AMÉNAGEMENT DU BOULEVARD URBAIN

3^{ÈME} TRANCHE

**CONCLUSIONS DU
COMMISSAIRE ENQUÊTEUR**

RAPPORT DU COMMISSAIRE ENQUÊTEUR

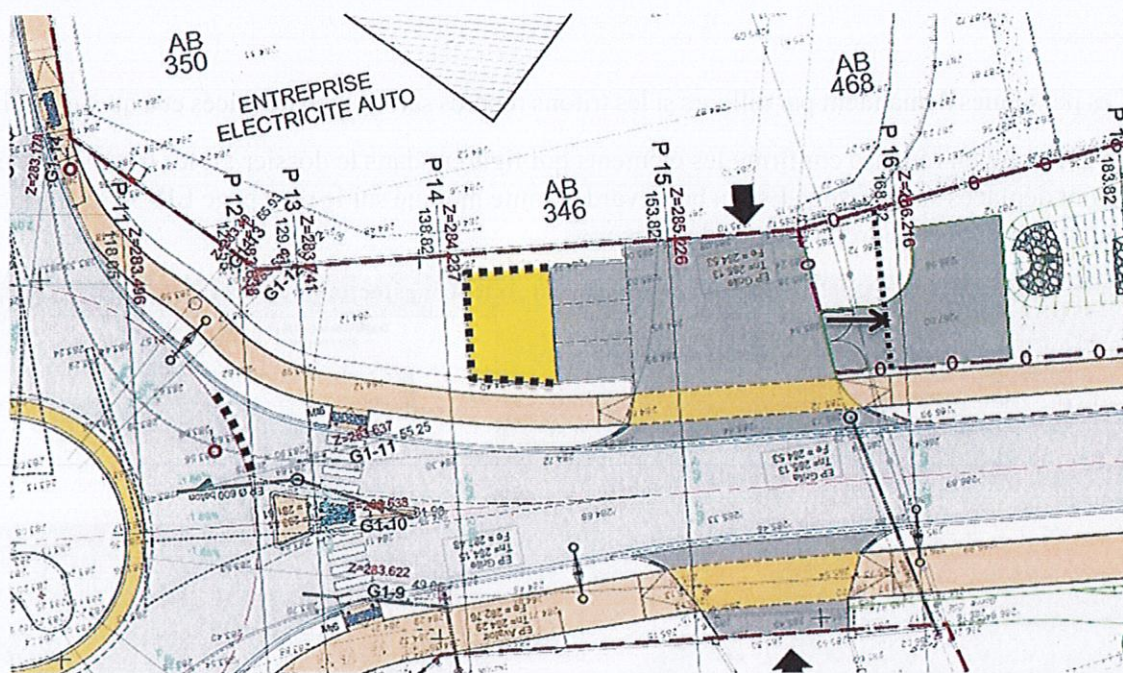
Le mémoire en réponse confirme les éléments qui figurent dans le dossier : « les tritons palmés seront déplacés sur la frange Est du boulevard comme indiqué sur le plan page EIV34 du dossier soumis à l'enquête et reproduit ci-dessous ».

Sur ce sujet, lors de ma visite sur place chez ces riverains du projet, nous avons constaté que les fouilles préventives pour l'archéologie, réalisées avant le déplacement de ces amphibiens, ont pu détruire une partie de ces spécimens.

- Les tritons palmés seront déplacés sur la frange Est du boulevard comme indiqué sur le plan page EIV34 du dossier soumis à l'enquête repris ci-dessous.

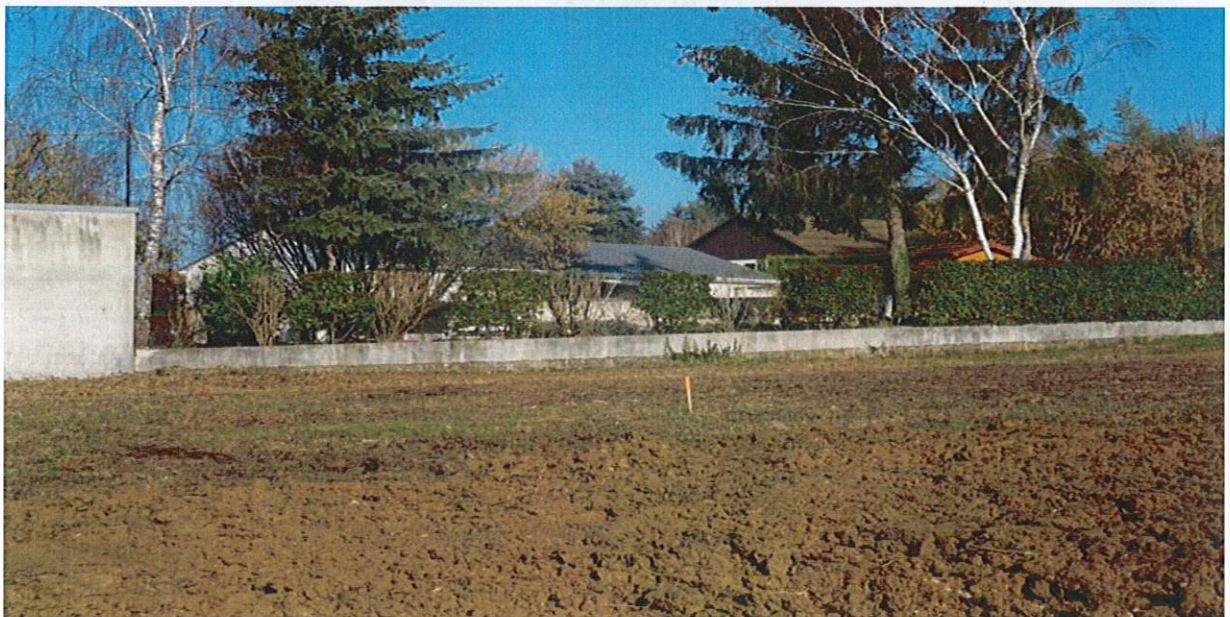
Le terrain de l'entreprise ROMANOWSKI se situe également à proximité du futur giratoire desservant la rue de Romainville, le boulevard Alsace-Lorraine et la nouvelle voirie. Ce terrain reçoit actuellement les eaux de ruissellement venant des fossés situés en amont. Cette situation qui entraîne parfois des inondations sera-t-elle rectifiée lors de l'aménagement du nouveau boulevard ?

Le mémoire en réponse précise : « Nous confirmons que les problèmes d'eaux pluviales rencontrés par l'entreprise ROMANOWSKI ont bien été pris en compte et que le projet permettra d'y apporter une solution efficace et durable grâce à un réseau d'eaux pluviales complètement revu ».

La réponse du PV de synthèse confirme les éléments que j'ai donnés à M. ROMANOWSKI lors de sa visite à ma permanence : le projet prévoit de recueillir les eaux de ruissellement et de les diriger vers un bassin de décantation.

Vue prise par moi-même depuis l'axe de la route.

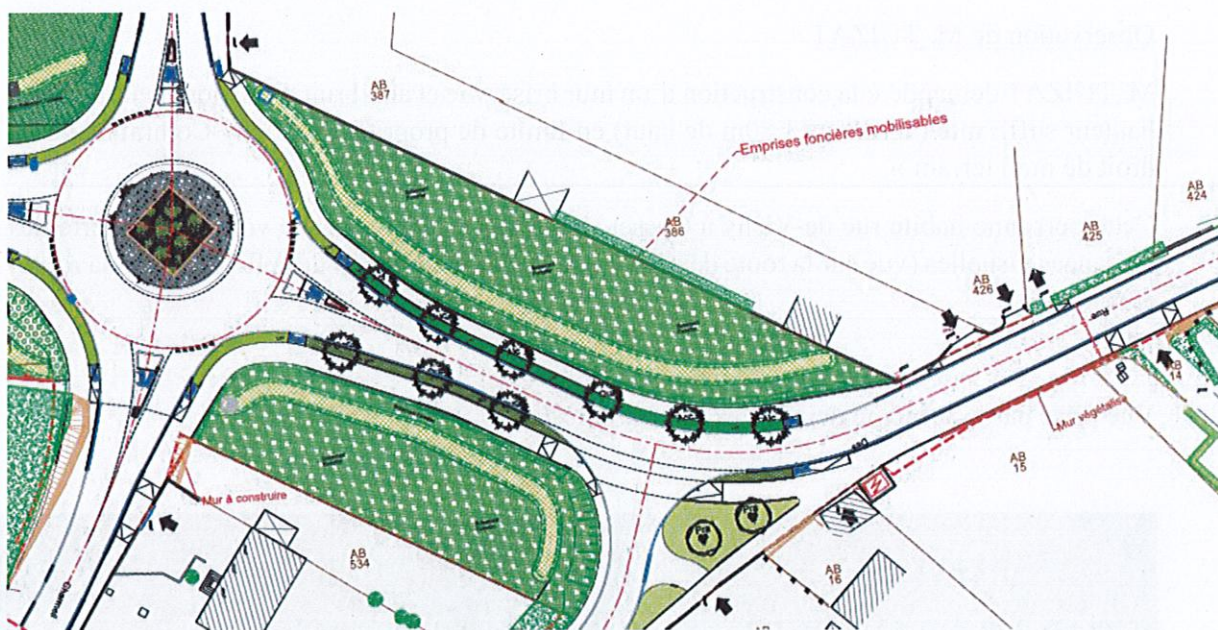
Observation de M. TUIZAT.

« Nous pensons que la construction d'un mur au droit de la limite de propriété de M. TUIZAT n'est pas justifiée. D'une part, les études acoustiques figurant dans le dossier ont révélé que des dispositifs de protections acoustiques n'étaient pas nécessaires. D'autre part, la végétation abondante prévue en marge du tracé (cf. plan ci-dessous) masquera le peu de visibilité sur l'arrière de la maison de M. TUIZAT ».

En effet un écran naturel sera constitué par une plantation de bosquets et de haies arbustives (dans le cadre de la mesure de réduction n°2 sur le milieu naturel) entre la route et la maison de Monsieur TUIZAT.

Réponse à l'observation de l'entreprise ELECTRIC OMNIA

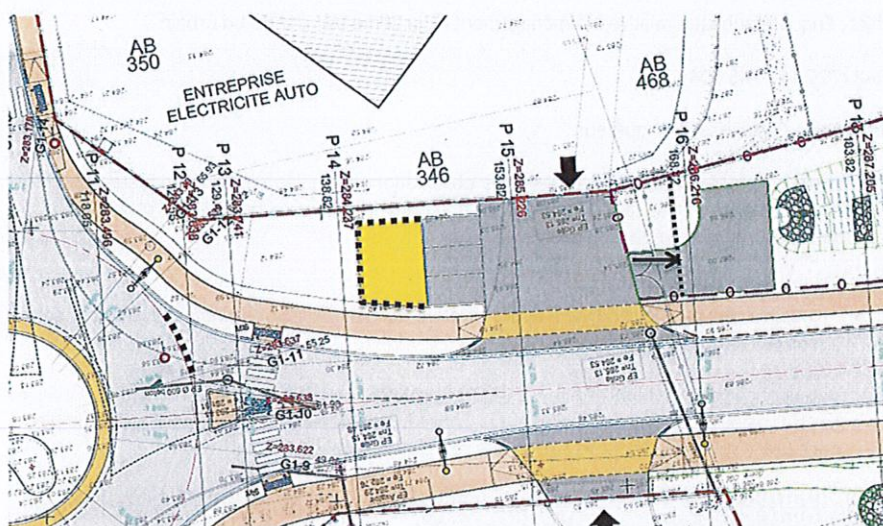
Les locaux de l'entreprise Electric Omnia se situent à proximité du futur giratoire desservant la rue de Romainville, le boulevard Alsace-Lorraine et la nouvelle voirie. Monsieur MARTIN s'inquiète sur la possibilité et la sécurité avec lesquelles les nombreux camions (cars et semi-remorques) pourront entrer dans l'enceinte de l'entreprise, et également en sortir. Il n'y a pas de place pour le retournement à l'intérieur du terrain de cette entreprise. Il pose également la question du stationnement de ces véhicules à proximité de son entreprise.

- Le parking pour véhicules légers initialement prévu au sud du portail de l'entreprise sera transformé en parking poids lourds permettant les manœuvres en dehors de la chaussée (cf. repérage jaune ci-dessous). Le portail du bassin de rétention des eaux pluviales sera également reculé au Nord (cf. flèche noire) pour laisser davantage de places pour les manœuvres. L'entreprise devra également élargir son portail pour accompagner ces mesures.

Réponses aux observations de MM. AYMAIN et Mme VELLARD :

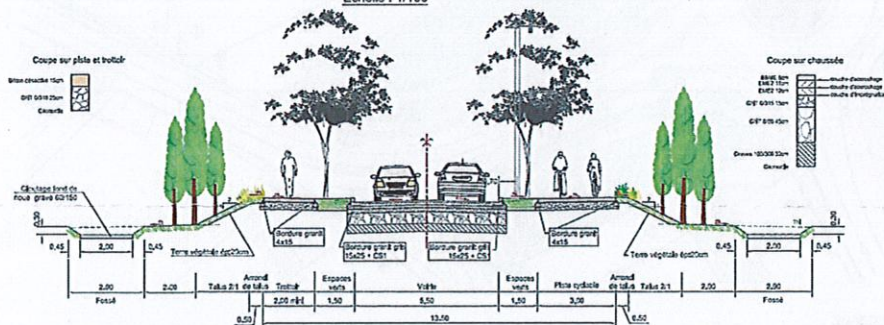
Ces personnes ont soulevé plusieurs questions dans leur observation :

- Le profil en travers suivant a été communiqué à ces riverains lors d'une rencontre en votre présence le 22 février 2019
